PRÉFET DE LA HAUTE-GARONNE

Objet : société Prodem à Cornebarrieu – modification des installations et demande de modification des prescriptions

**RAPPORT DE L'INSPECTION DES INSTALLATIONS CLASSEES
à Monsieur le PREFET de la HAUTE GARONNE**

PJ : plan des piézomètres

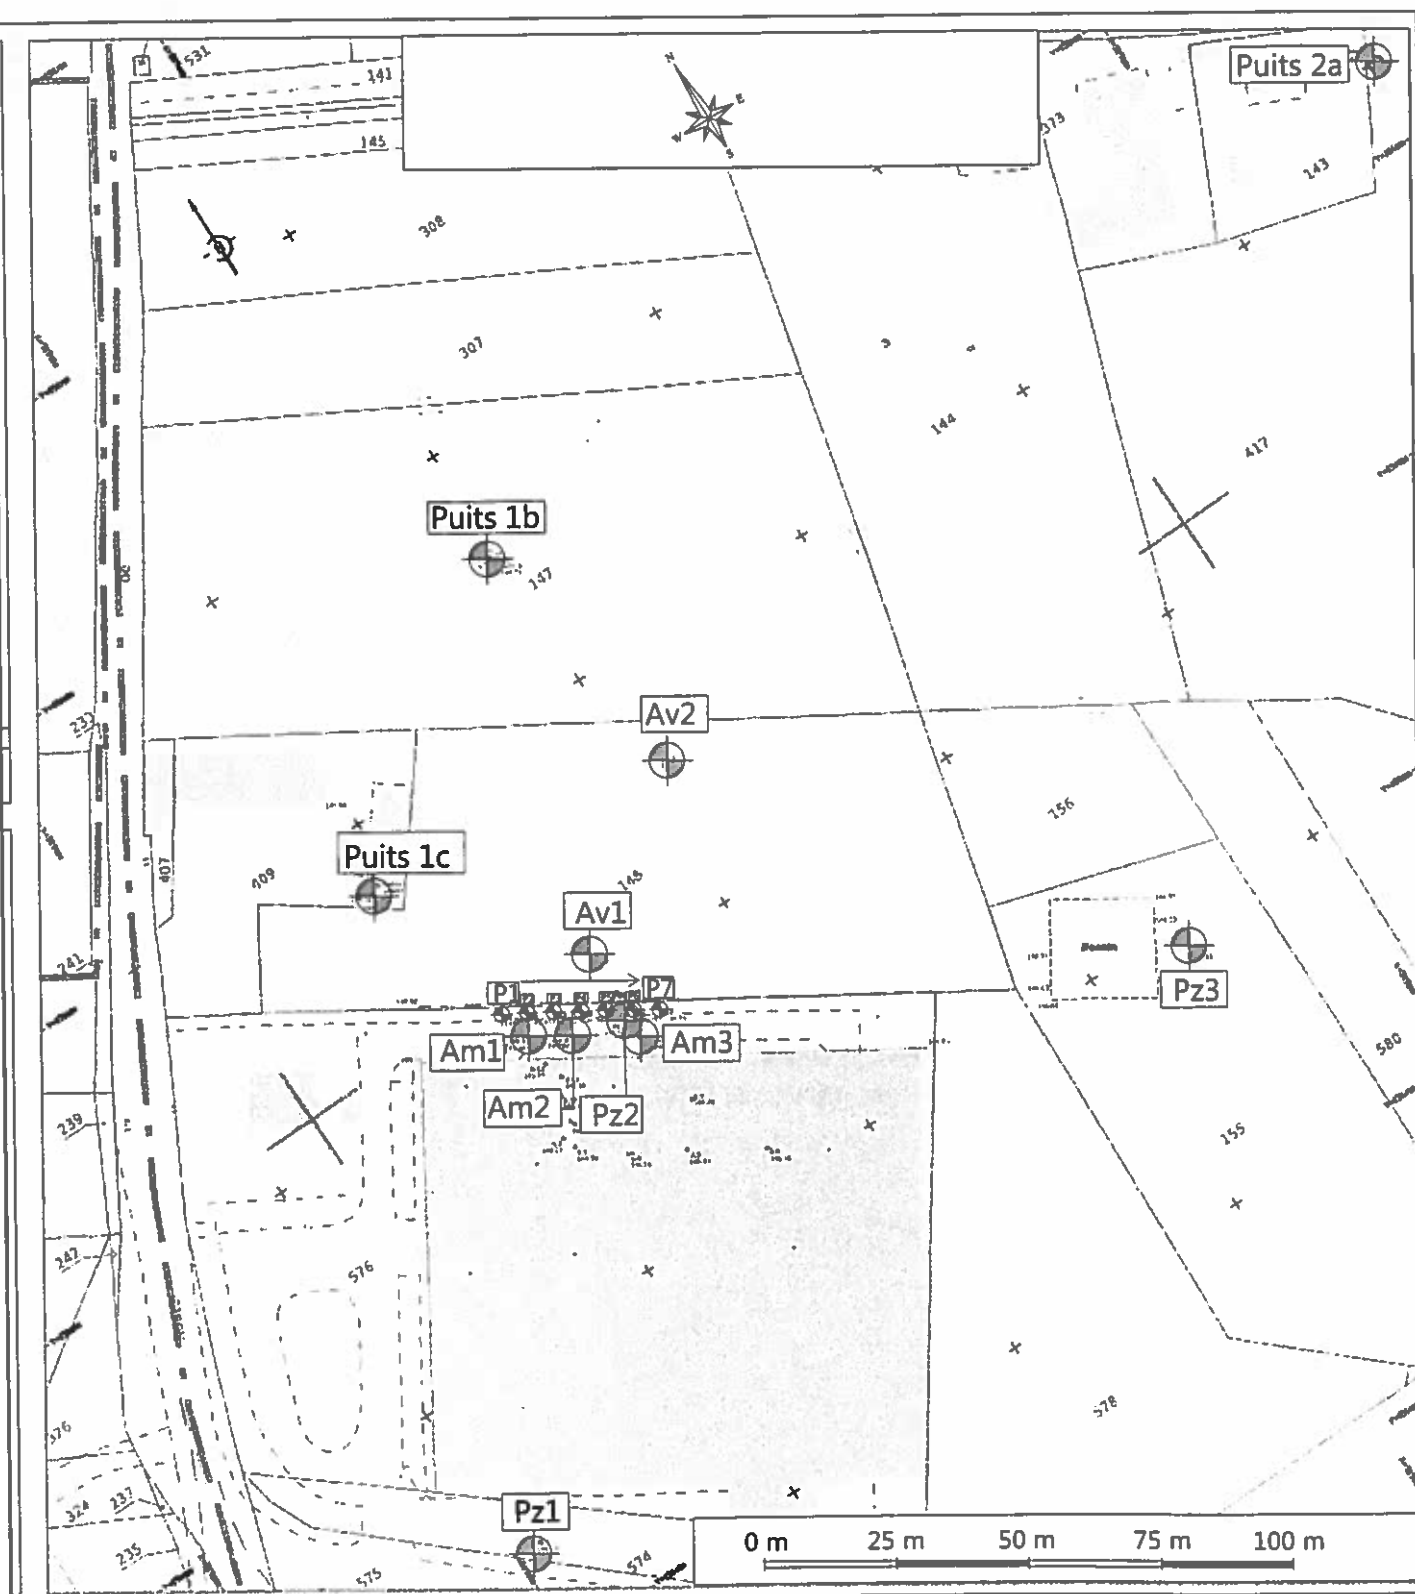
- Pz1 : amont, valeurs mesurées : 0 en TCE depuis 2010,
- Am2 : aval site, amont barrière hydraulique, valeurs mesurées en TCE inférieures à 500 µg/l depuis 2011, inférieur à 60 µg/l depuis 2013,
- Av1 : aval immédiat du site, concentrations en TCE inférieures à 500 µg/l depuis 2012, maximum depuis : 310 µg/l en juin 2015,
- Av2 : aval immédiat du site, concentrations en TCE inférieures à 500 µg/l depuis 2012, maximum depuis : 276 µg/l en avril 2015
- Puits 2a : aval, concentrations mesurées en TCE nulles depuis 2010,
- S1 : intérieur du site, valeurs mesurées en TCE nulles en 2015 et 2016.

Pz3 : ce puits est en aval latéral, l'objectif est de 500 µg/l pour le TCE, les mesures actuelles sont semestrielles. Les concentrations mesurées en TCE sont nulles depuis 2010. L'exploitant propose d'arrêter la mesure d'ores et déjà. L'inspection propose de garder une mesure semestrielle pendant encore 1 an, puis de cesser la surveillance de ce paramètre en ce point, comme pour les 5 puits et piézomètres précédents.

- Puits 1c : concentrations mesurées en TCE fluctuantes et inférieures à 20 µg/l depuis avril 2014. Maximum 19 µg/l en juin 2015. La valeur limite n'est pas toujours respectée, même si les résultats de mesure sont proches de cette valeur.
- Puits 1b : concentrations mesurées en TCE fluctuantes et inférieures à 50 µg/l depuis août 2014.

- les teneurs en TCE sont dues à des concentrations résiduelles,
- la zone source étant traitée, plus aucun flux significatif de TCE n'est transféré vers ces ouvrages,
- ces puits ne sont pas dans le champ captant de la barrière hydraulique, son fonctionnement n'a donc pas d'influence sur les teneurs résiduelles au droit de ces puits.

Ces résultats montrent qu'une mesure mensuelle n'est plus utile. L'inspection propose d'accepter la proposition de l'exploitant de passer à une mesure semestrielle pendant 1 an puis à un arrêt de la surveillance pour le paramètre COHV pour ces points de mesure, si les résultats obtenus confirment la stabilité des teneurs en trichloréthylène.

Ces résultats montrent qu'une mesure mensuelle n'est plus utile. En revanche, puisque les objectifs ne sont pas encore respectés, il est nécessaire de poursuivre la surveillance semestrielle sur ces puits. Le projet de prescriptions ci-joint est rédigé en ce sens.
